Oggetto: POSTA CERTIFICATA: Procedura VIA Metanodotto Larino-Chieti - Comune di Bucchianico - Osservazione

OSSERVAZIONE SULLA PROCEDURA DI VIA

RELATIVA AL PROGETTO :
METANODOTTO LARINO - CHIETI DN 600 (24"), DP 75 bar

OSSERVAZIONI PRESENTATE DAL
Dott. Gianluca DE LEONARDIS - SINDACO PRO TEMPORE DELLA CITTÀ DI
BUCCHIANICO,
incaricato con DELIBERAZIONE DELLA GIUNTA COMUNALE N. 8 DEL 29/01/2015

P.A.I. 1:25000

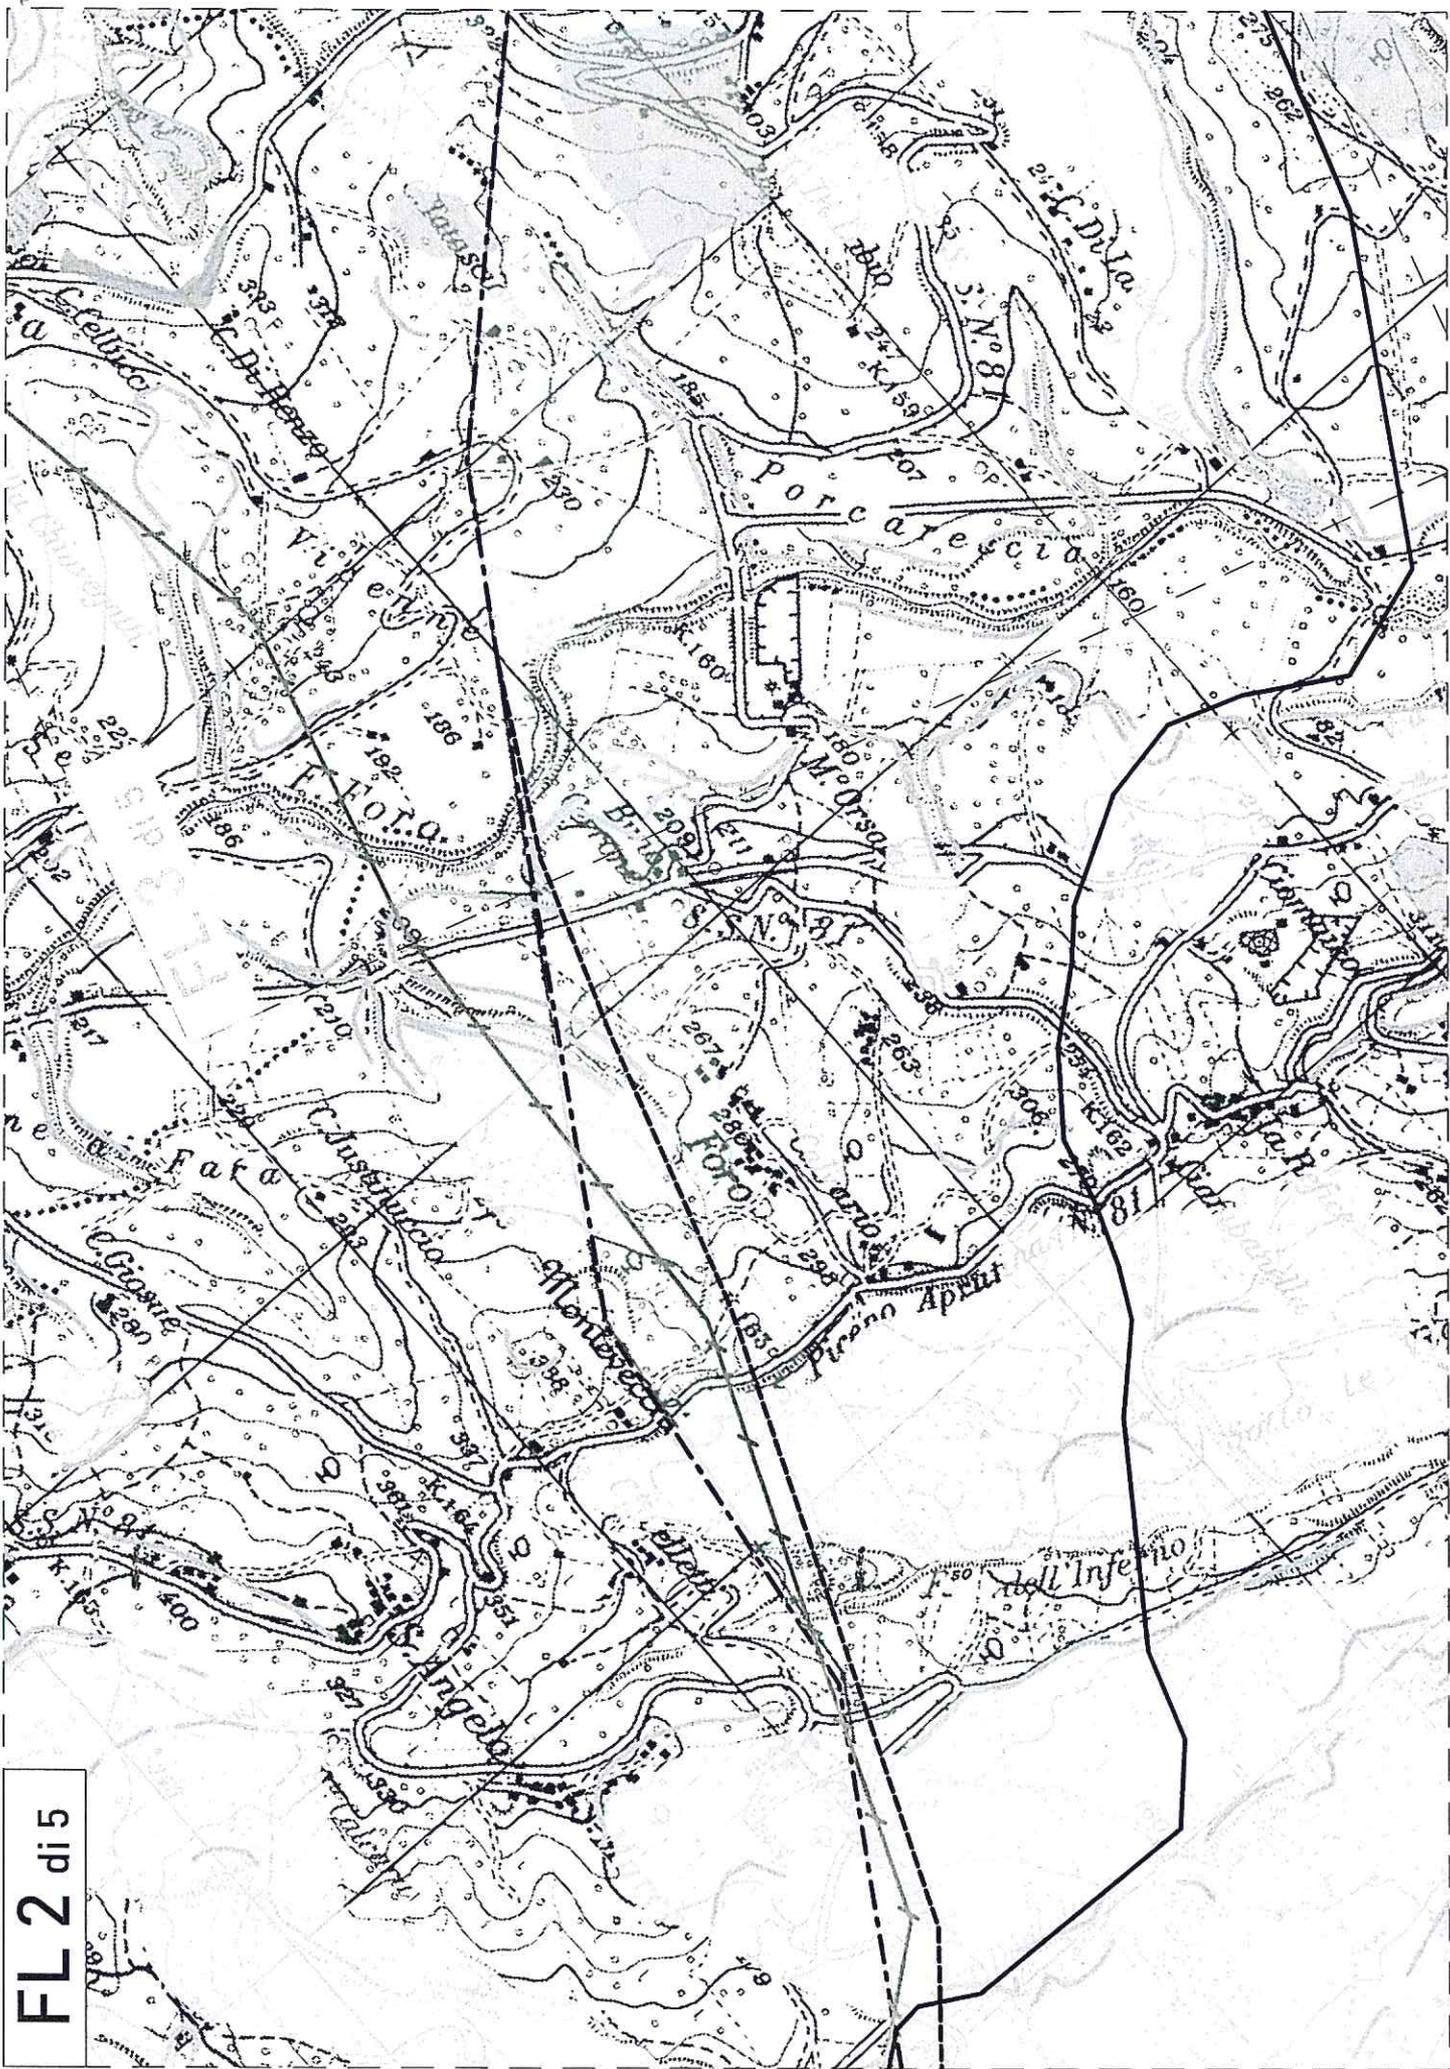
- la revisione del tracciato in modo da arrecare ai cittadini Bucchianichesi il minor danno possibile, sfruttando i corridoi tecnologici già esistenti e/o anche condividendo le servitù con comuni limitrofi che attualmente risultano indenni dall'attuale percorso (vedasi planimetria allegata);
